**BUREAU DE LA COMMISSION LOCALE DE L'EAU
SAGE DES LACS MEDOCAINS**

**18 SEPTEMBRE 2025
NOTE DE SYNTHÈSE**

**Séance plénière du bureau de la Commission Locale de l'Eau
du SAGE des Lacs Médocains – Lacanau**

1- Avis sur le projet de « zone mixte retail park le Basta » sur la commune de Lacanau.

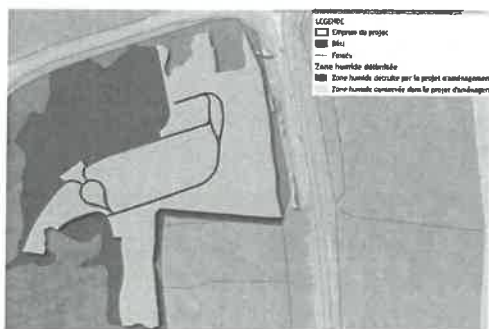
Les besoins de compensation

Le ratio de compensation est réfléchi essentiellement au regard des espèces protégées.

La question des fonctionnalités hydrauliques et biogéochimiques de la zone humide est passée sous silence en se contentant d'évoquer un large ratio compensatoire et en proposant des mesures techniques coûteuses de gestion des flux d'eau sur le site de projet qui compensent en partie des services offerts par la zone humide.

a) Compensation de l'impact sur la zone humide

Sur site, la zone humide, s'étend sur 2.54 ha dans l'emprise du projet de 3.85 ha.

Le projet, après application des mesures de réduction impacte 1,12 ha de zones humides, soit une réduction d'emprise de l'ordre de 1,42 ha dans le périmètre de l'OAP.

Il est fait une offre globale mutualisée (zone humide, espèces protégées) de 5.81 ha. Le taux de compensation peut sembler élevé par rapport aux

1,12 ha directement impactés.

Il faut ici faire 3 remarques :

- Le dossier fait l'hypothèse que la partie de ZH maintenue sur site conservera toutes ses fonctionnalités. On n'en a aucune démonstration. Comment évolue le potentiel fonctionnel d'une zone humide réduite de 44% (1,2/2,54). On considère en général une compensation au titre de la destruction et une au titre de l'altération (coefficient 1,5).

- Ceci est d'autant plus difficile à situer que l'on ne dispose pas de repères permettant d'établir une équivalence fonctionnelle entre la situation initiale du site de projet et le site de compensation proposé.
- Le principe de mutualisation retenu en matière de compensation met en fait l'accent sur les espèces protégées et peu sur les fonctionnalités autres d'une zone humide, notamment en termes d'hydrologie et de géochimie
